改善箇所説明図

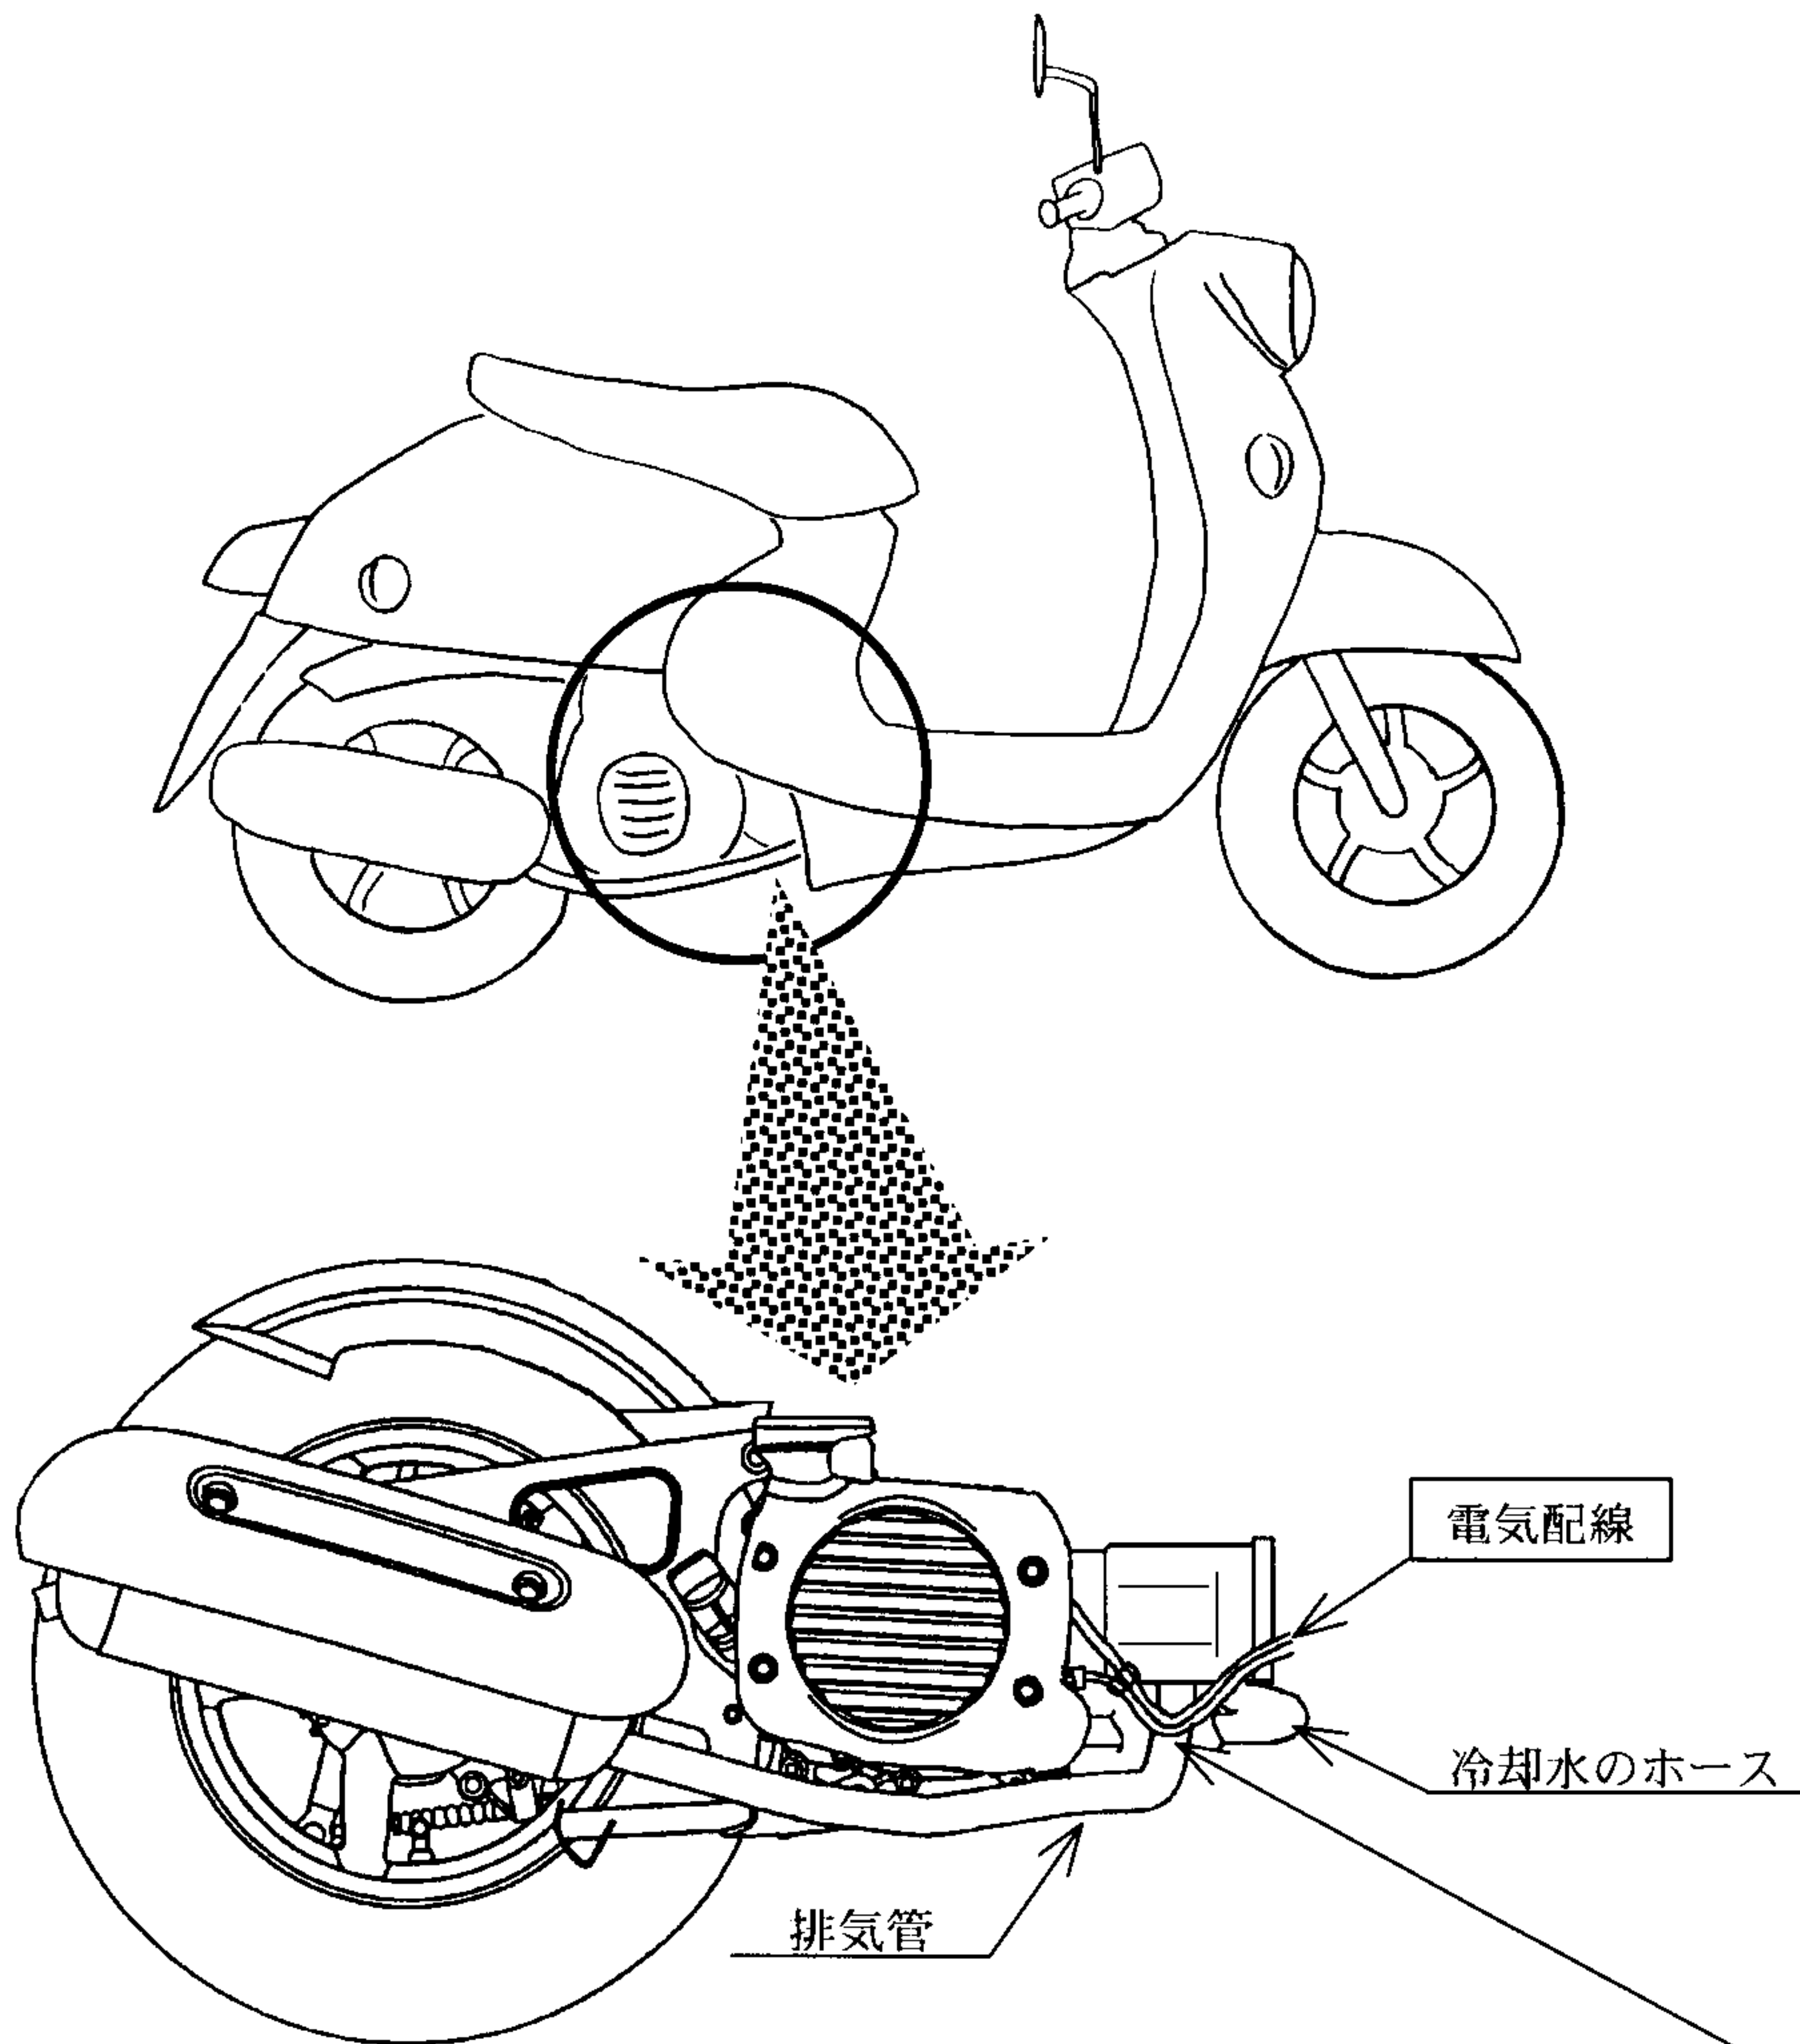
基準不適合発生箇所

灯火器類等の電気配線の固定位置が不適切なものがあるため、当該配線が排気管と接触して溶損し、当該配線が短絡することがある。そのため、灯火器類が不灯となり、最悪の場合、当該配線が発熱して火災に至るおそれがある。

改善の内容：全車両、電気配線の位置決めマークの取付位置を点検し、不適切なものは当該マークの取付位置を適切な箇所に変更し、当該配線を取り付ける。
なお、配線が溶損しているものは新品と交換する。

識別：エンジンプラケット右側上部に白ペイントを塗布する。
